<b>Beschlussvorlage</b> <b>Stabsstelle Kreisentwicklung</b> Tagesordnungspunkt: 5		Drucksachen-Nr.: 2016-21/0553		
		Status: öffentlich		
		Datum: 25.10.2018		
Termin	Beratungsfolge:	Abstimmungsergebnis		
		Ja	Nein	Enthalt.
09.11.2018	Ausschuss für Umwelt und Planung			
15.11.2018	Kreisausschuss

Neuaufstellung des Regionalen Raumordnungsprogramms (RROP);  
hier: Überarbeiteter RROP-Entwurf 2018

## RROP-Entwurf 2017; Stellungnahmen im Beteiligungsverfahren

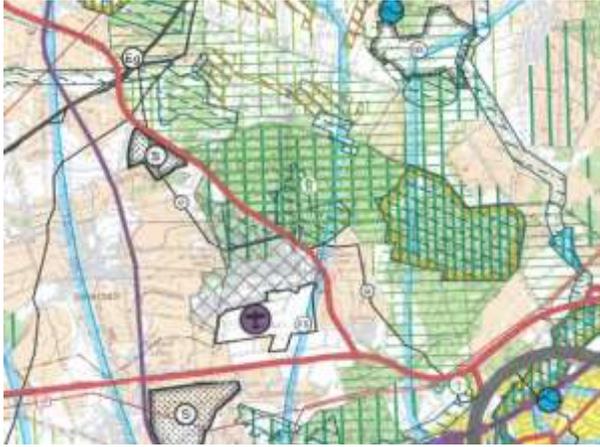
<b>73</b>	<b>Bundesanstalt für Immobilienaufgaben</b>		
		<p>Im Planungsgebiet befinden sich einige Liegenschaften, die im Eigentum der Bundesanstalt für Immobilienaufgaben stehen und an verschiedene Nutzer, u.a. die Bundeswehr, im Rahmen des Einheitlichen Liegenschaftsmanagements vermietet sind. Insbesondere naturschutzrelevante Änderungen können dem Hauptzweck (Landesverteidigung) entgegenstehen und sind daher mit besonderer Sorgfalt abzuwägen.</p> <p>Zu den einzelnen Standorten folgende Stellungnahmen:</p>	<p>Die Stellungnahme kann nicht gefolgt werden. Im Einzelnen:</p>

<p>1. Standortübungsplatz der Lent-Kaserne Rotenburg</p>  <p>Teile des Standortübungsplatzes sollen zukünftig eine Ausweisung als Vorbehaltsgebiet Natur und Landschaft und Vorranggebiet Biotopverbund erhalten. Diese Ausweisung ist nicht mit der militärischen Nutzung der Flächen vereinbar.</p> <p>Der Standortübungsplatz kann nur dann seinen vorgesehenen Zweck vollumfänglich erfüllen, wenn er durch die Bundeswehr uneingeschränkt genutzt werden kann. Mit der beabsichtigten Ausweisung sind u. U. kurz- oder langfristig Nutzungseinschränkungen verbunden, die diesem Zweck entgegenstehen. Die Flächen des Sperrgebietes sollten daher nicht als Vorbehaltsgebiet Natur und Landschaft und Vorranggebiet Biotopverbund ausgewiesen werden. Dies gilt nicht nur für die im Bundesbesitz befindlichen Flächen, sondern auch für Flächen Dritter die, durch die BImA für Zwecke der Bundeswehr angepachtet worden sind und im Sperrgebiet liegen.</p>	<p>Zu 1.: Die Flächen des Standortübungsplatzes der Lent-Kaserne Rotenburg sind im LROP 2017 als Vorranggebiet Biotopverbund festgelegt und damit in das RROP zu übernehmen.</p>

3. Standortübungsplatz Seedorf

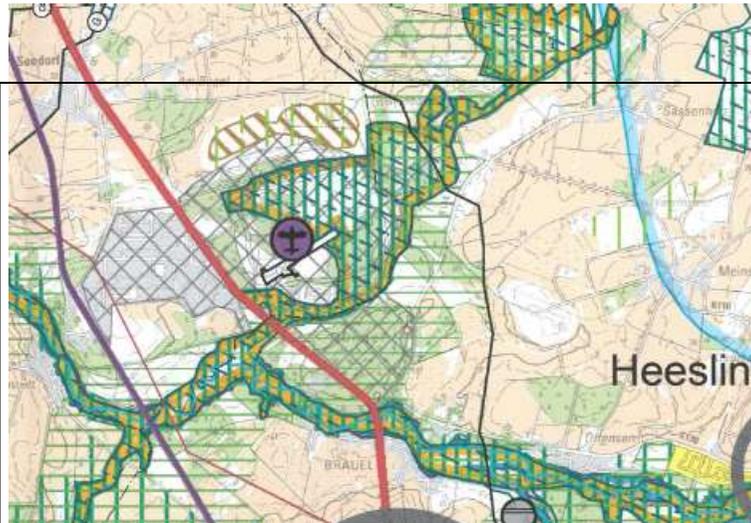
Teile des Standortübungsplatzes Seedorf sollen zukünftig als Vorbehaltsgebiet Erholung bzw. Natura 2000 Flächen ausgewiesen werden. Diese Ausweisung ist nicht mit der militärischen Nutzung der Flächen vereinbar. Der Standortübungsplatz kann nur dann seinen vorgesehenen Zweck vollumfänglich erfüllen, wenn er durch die Bundeswehr uneingeschränkt genutzt werden kann. Mit der beabsichtigten Ausweisung sind u.U. kurz- oder langfristige Nutzungseinschränkungen verbunden, die diesem Zweck entgegenstehen. Die Flächen des Sperrgebietes sollten daher nicht als Vorbehaltsgebiet Erholung bzw. Natura 2000 Flächen ausgewiesen werden.

Zu 3.: Die Festlegung von Teilen des Standortübungsplatzes Seedorf als Vorranggebiet Natura 2000, Vorranggebiet Natur und Landschaft sowie Vorranggebiet Biotopverbund soll bestehen bleiben, da das FFH-Gebiet „Oste mit Nebenbächen“ als höherrangiges Recht zu berücksichtigen ist.  
Die Flächen des Düngel sind bereits in den RROP 1985, 1998 und 2005 als

Anhang 1.)

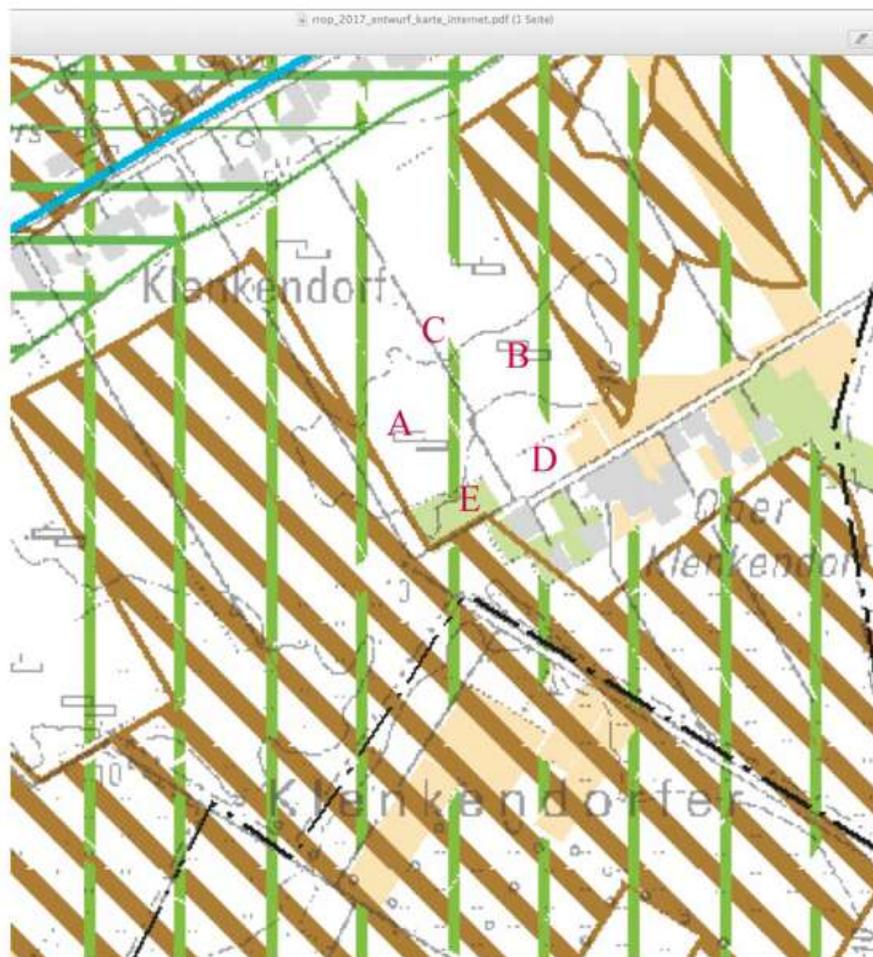
<p>Gnarrenburger Moor kein Vorranggebiet Rohstoffgewinnung für Torfabbau im RROP festgelegt. Stattdessen sollen die Flächen uneingeschränkt für eine freiwillige Teilnahme von Landwirten an Projekten zur Umsetzung einer klimaschutzorientierten Landwirtschaft zur Verfügung stehen (Beschluss des Kreisausschusses am 22.03.2017).</p>	
		<p>In meinem Schreiben vom 6.9.2017 bezüglich des o.g. Punktes ging ich von einem Fehler in der Kartierung aus. Auf Anfrage teilte uns jetzt ein Ressortmitarbeiter des LROP mit, dass die Nichtausweisung zum Torferhalt dieser Flächen kein Kartierungsfehler darstellen, sondern durch ihre Insellage und Größe, diese landwirtschaftlichen Flächen nicht im LROP als Flächen zum Torferhalt aufgenommen wurden, da die Kartierung in einem großen Maßstab erfolgt und für Flächen unter 25 ha eine Sonderregelung gilt. Kriterien für die Auswahl der Vorranggebiete Torferhaltung sind eine vorhandene Torfmächtigkeit von mehr als 1,30 m und eine zusammenhängende Fläche von mindestens 25 ha.</p> <p>Sollten die im LROP ausgewiesenen Flächen zum Vorranggebiet Torferhalt so im RROP übernommen werden und Flächen von einer Größe unter 25 ha, welche an Flächen die sich noch im Torfabbau befinden angrenzen, nicht zum Torferhalt erklärt werden, würde dies den Klimaschutz und das Pilotprojekt Gnarrenburger Moor (für eine Klimaschutz orientierte Landwirtschaft) nicht nur gefährden, sondern diesen Zielen widersprechen. Gerade gab das Bundesumweltministerium bekannt, das Deutschland ohne zusätzliche Maßnahmen seine Klimaschutzziele bis 2020 nicht erreichen kann.</p> <p>Durch die Sonderregelung, welche Flächen unter 25 ha und Insellagen nicht als Vorranggebiet Torferhalt definiert, würde die Möglichkeit geschaffen werden, dass die Torfindustrie für diese Flächen Erweiterungsanträge stellen kann und somit der Torfabbau auch auf Flächen stattfinden darf, auf welchen noch nie Torf abgebaut wurde. Dies wäre im Klenkendorfer Moor, zwischen Klenkendorf und Ober-Klenkendorf möglich. (siehe Karten)</p>

Fläche A und B = Torfwerke Gnarrenburg / Kingenta China  
Fläche C = Grün- und Weideland  
Fläche D = Waldstück  
Fläche E = Waldstück mit Restmoorfläche

**Karte 2: Potenzialfläche Nr. 13 Bereich westlich von Anderlingen**

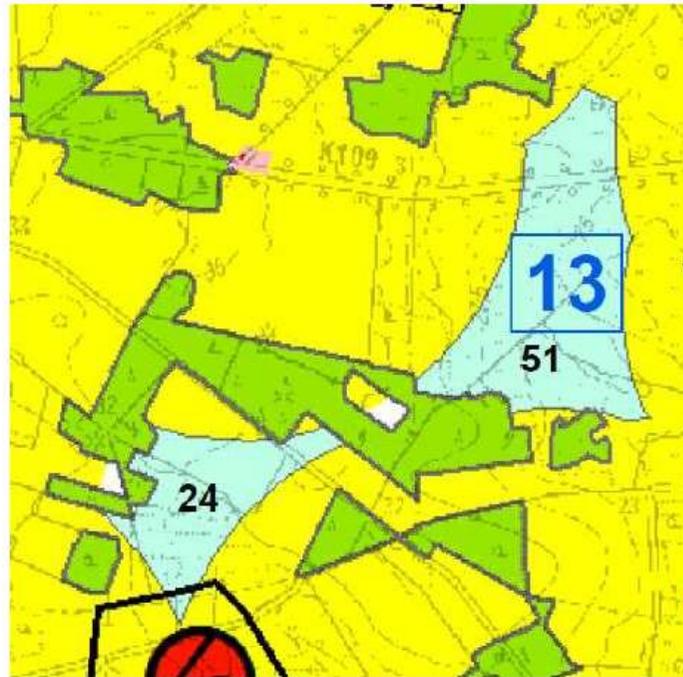
In der „Arbeitskarte Windenergie“ des 2. RROP-Entwurfs 2017 wird im Bereich zwischen den Ortschaften Seedorf und Anderlingen die Potenzialfläche Nr. 13 „westlich von Anderlingen“ mit insg. 75 ha (51 ha im nördlichen und 24 ha im südwestlichen Teil) (siehe Karte 2) dargestellt.

Dieses Ergebnis lässt sich unterstreichen, wenn man die Potenzialfläche 13 mit anderen Potenzialflächen vergleicht. Es lassen sich einige Beispiele finden, bei denen Waldgebiete nicht für eine Trennung von Potenzialflächen geführt haben. Betrachtet man die Potenzialflächen „Nr. 16 Bereich am Bohnster Hoop“, „Nr. 17 Bereich Weertzen/Langenfelde/Boitzen“ und „Nr. 46 Bereich Rosebruch“ (siehe Karten 3-5) wird dies in den jeweiligen linken Kartenausschnitten in den rot markierten Kreisen sehr deutlich. Noch deutlicher wird es, wenn man sich diese Ausschnitte auf Luftbildern anschaut. Bei allen Beispielen ist erkennbar, dass Waldabschnitte diese Flächen unterteilen. Dennoch betrachten Sie die Potenzialflächen 16, 17 und 46 jeweils als eine zusammenhängende Potenzialfläche. Dies wird deutlich durch die Angabe der Gesamtfläche in ha. Diese legt dar, dass Sie die Flächen als eine Fläche betrachten.

**Karte 7: VR Bartelsdorf / Brockel und Potenzialfläche Ost**

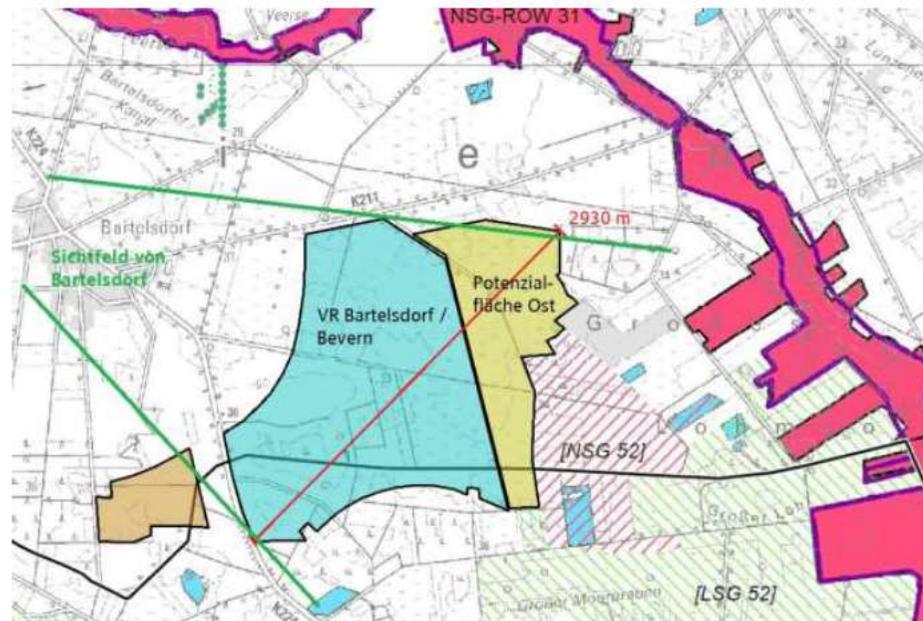
Verwendung von Abstandspuffern zu noch nicht ausgewiesenen Schutzgebieten halten wir wie unter 1.1 bereits erwähnt für nicht zulässig. Vergleicht man die Ausweisungen der verschiedenen Windvorranggebiete des Landkreises Rotenburg (Wümme) miteinander, ist feststellbar, dass Sie andere Windvorranggebiete direkt angrenzend an potenzielle NSG planen. Dies wird beispielsweise bei dem Windvorranggebiet Ahausen und dem potenziellen NSG [55] deutlich. Dementsprechend kann bzw. darf das potenzielle NSG Großes Lohmoor nicht mit einem Abstandspuffer versehen werden. Ansonsten wäre Ihre Planung diesbezüglich inkonsistent und abwägungsfehlerhaft.

Abbildung 5 Sichtbeziehungen Haus Nr. 3 in Viehbrock (Quelle ergänzt nach TOP50 Niedersachsen)

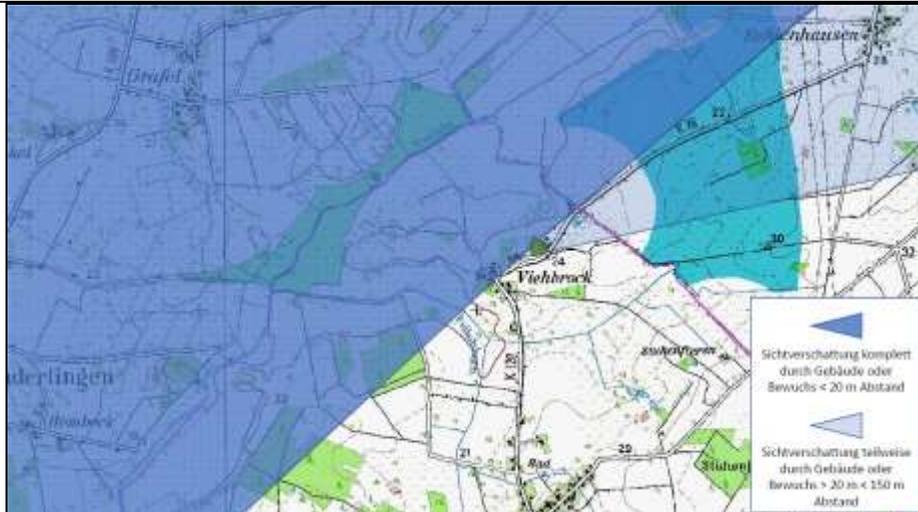
<p>verhindert. Außerdem ist das Haus Nr. 4 gar nicht bewohnt. Die möglichen Sichtwinkel der Häuser 1, 3, 5 – 9 werden nun im Einzelnen dargestellt.</p>	
		<p>Haus Nr. 1: Der Windpark Ahlerstedt-Ottendorf ist von diesem Haus aus durch die vorhandene Sichtverschattung überhaupt nicht zu sehen. Lediglich ein kleiner, nördlicher Teil der Potenzialfläche Nr. 14, ist von hier aus sichtbar (Abbildung 4). Das Haus ist unbewohnt.</p>  <p>Abbildung 4 Sichtbeziehungen Haus Nr. 1 in Viehbrock</p>	
		<p>Haus Nr. 3: Der Windpark in Ahlerstedt-Ottendorf ist von diesem Haus aus in Teilen sichtbar. Die Anordnung der Wirtschaftsgebäude nordwestlich des Wohnhauses verhindert aber eine direkte Sichtbeziehung auf die Potenzialfläche Nr. 14 komplett (Abbildung 5).</p>

Abbildung 7 Sichtbeziehungen Haus Nr. 6 in Viehbrock (Quelle ergänzt nach

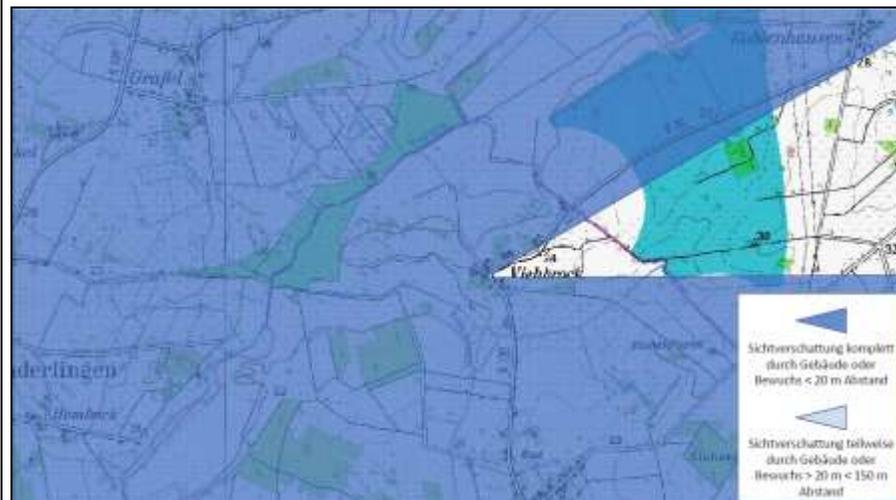
Haus Nr. 6: Von diesem Haus aus ist in etwa die Hälfte des Windparks Ahlerstedt-Ottendorf sichtbar. Der Rest des Windparks und auch die komplette Potenzialfläche Nr. 14 sind nicht sichtbar (Abbildung 7).

Abbildung 8 Sichtbeziehungen Haus Nr. 7 in Viehbrock (Quelle ergänzt nach TOP50 Niedersachsen)

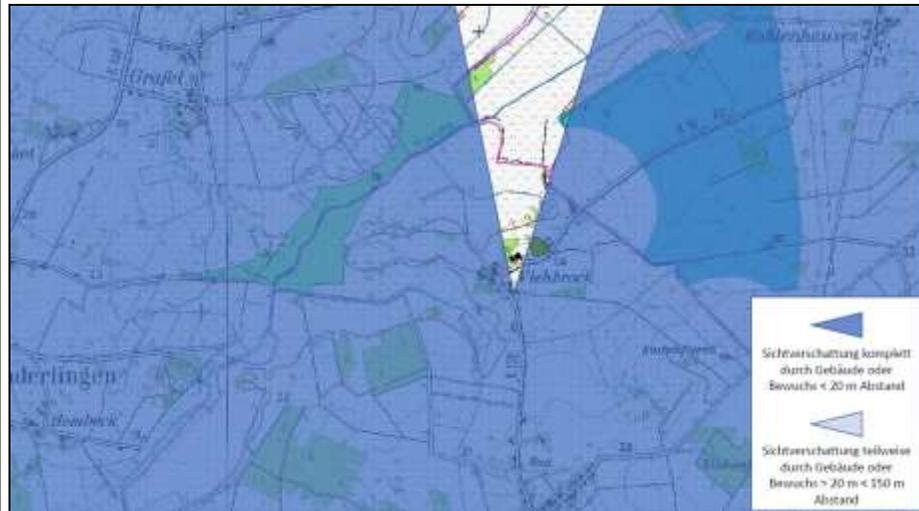
Haus Nr. 7: Die Bewohner dieses Hauses können weder den vorhandenen Windpark Ahlerstedt-Ottendorf noch den geplanten in der Potenzialfläche Nr. 14 sehen (Abbildung 8).

Abbildung 10 Sichtbeziehungen Haus Nr. 9 in Viehbrock (Quelle ergänzt nach

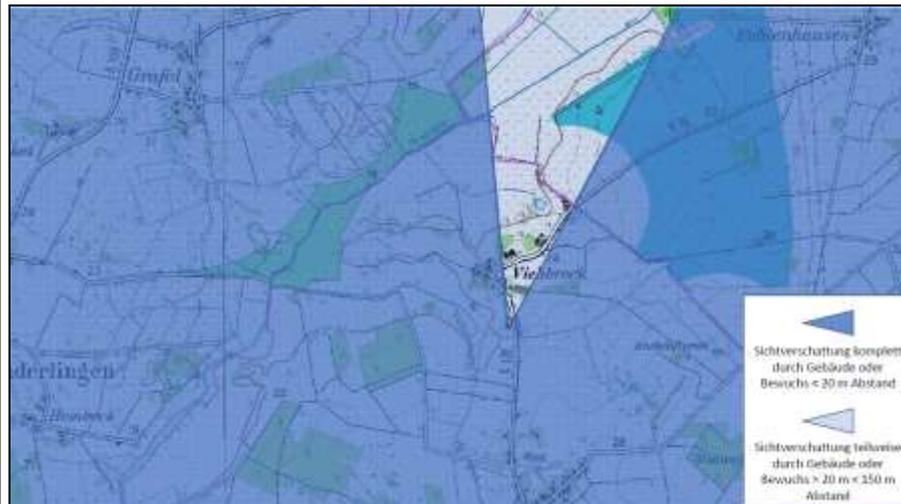
Haus Nr. 9: Der vorhandene Baumbestand und die Wirtschaftsgebäude verschatten von diesem Haus aus jegliche Sichtbeziehungen zur Potenzialfläche Nr. 14 sowie nahezu den kompletten Windpark Ahlerstedt-Ottendorf (Abbildung 10)
